**AVIS RELATIF À LA PROTECTION
CONTRE LES EVENTUELS EFFETS NOCIFS ET NUISANCES
PROVOQUÉS PAR LES RAYONNEMENTS NON IONISANTS
GÉNÉRÉS PAR DES ANTENNES ÉMETTRICES STATIONNAIRES**

Commune : SENEFFE - Exploitant : ORANGE

Référence exploitant : 215C1_2 / 30052C1_1 / 40052C1_1 / 50052C1_1

Rapport n° 3224 / 2023

Figure 1 : Vue en plan des lieux de séjour et des points de contrôle

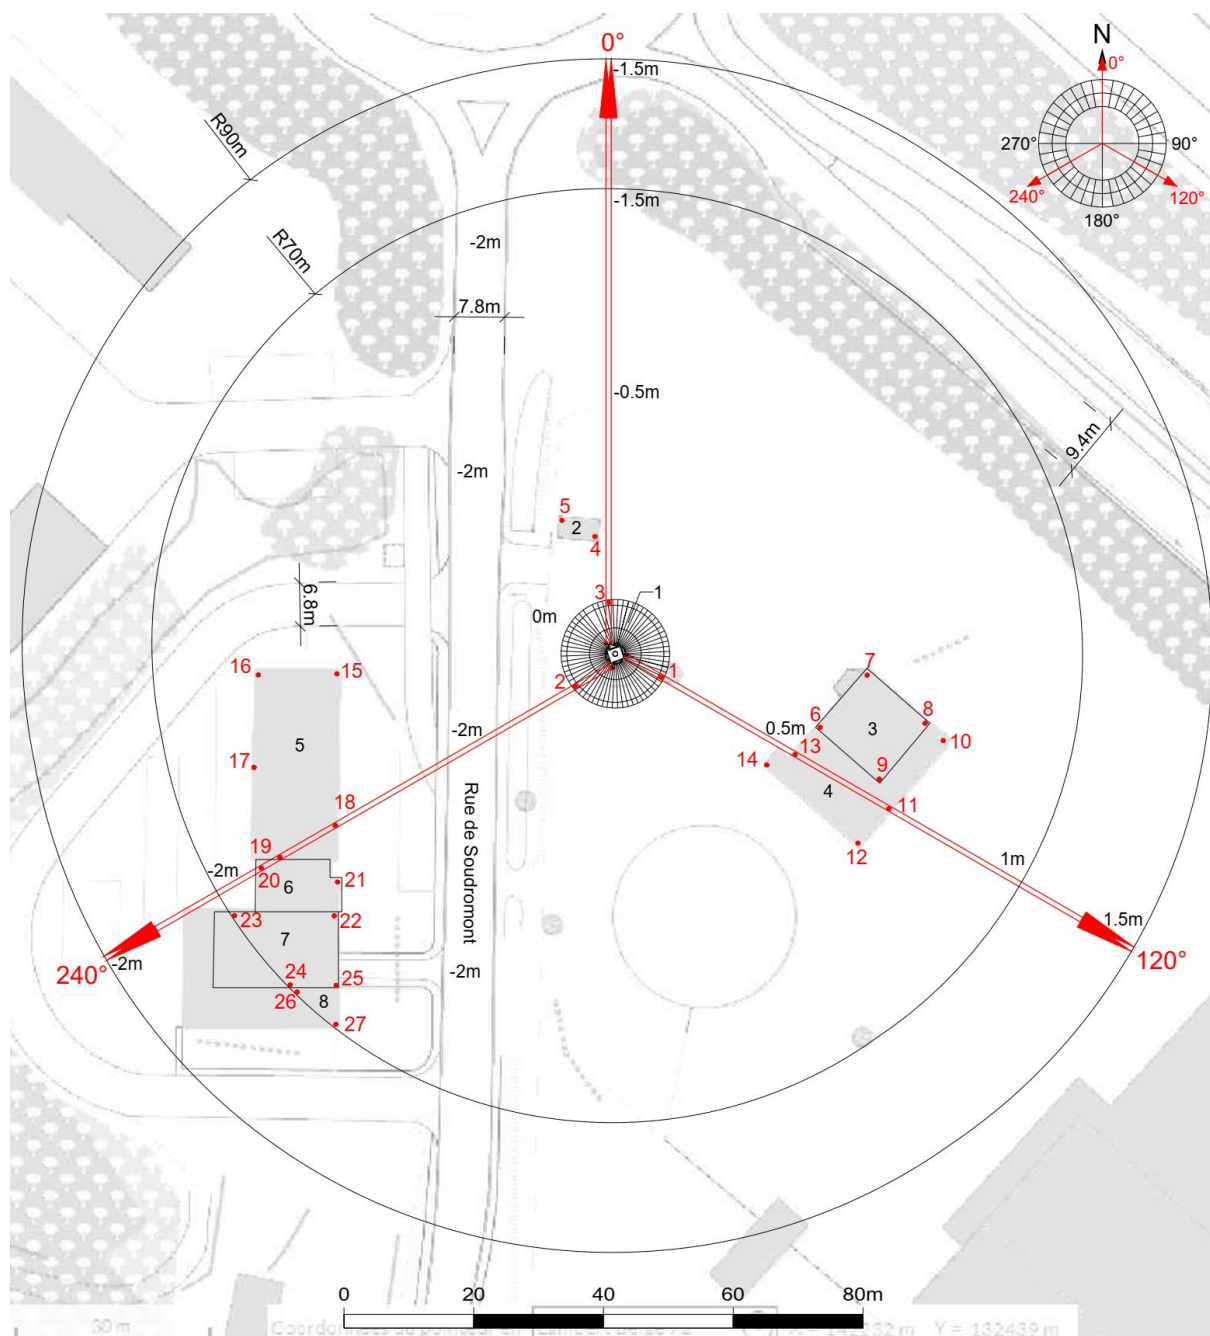
N° point de contrôle	LS	Atténuation (dB)	Indice d'exposition relatif à la limite par installation IE_i
19	LS5	3,0	0,011
18	LS5	3,0	0,010
22	LS7	3,0	0,010
8	LS3	3,0	0,010
17	LS5	3,0	0,010
20	LS6	3,0	0,009
9	LS3	3,0	0,009
10	LS4	3,0	0,009
23	LS7	3,0	0,009
21	LS6	3,0	0,008
11	LS4	3,0	0,008
25	LS7	3,0	0,008
24	LS7	3,0	0,007
26	LS8	3,0	0,007
12	LS4	3,0	0,007
16	LS5	3,0	0,007
27	LS8	3,0	0,006
13	LS4	3,0	0,005
6	LS3	3,0	0,005
14	LS4	3,0	0,005
7	LS3	3,0	0,004
15	LS5	3,0	0,004
4	LS2	10,0	0,001
5	LS2	10,0	0,001
2	LS1	10,0	0,000
3	LS1	10,0	0,000
1	LS1	10,0	0,000

En ce qui concerne les antennes de l'installation mentionnées dans le tableau 1, la distance maximale à laquelle la limite pourrait être atteinte, à l'extérieur, est égale à 78,7 m. S'il n'y a pas de LS à une distance inférieure, les antennes respectent forcément la limite d'immission.

Dans le cas des LS situés à l'intérieur des bâtiments, une atténuation d'obstacle est prise en compte et il en résulte que la distance maximale à laquelle la limite pourrait être atteinte se réduit à 55,7 m.

Les résultats de l'évaluation décrite au paragraphe 4 indiquent que les antennes émettrices stationnaires de l'installation faisant l'objet du présent avis ne produisent pas, dans un lieu de séjour, un rayonnement électromagnétique maximum supérieur aux limites fixées à l'article 4 du décret.
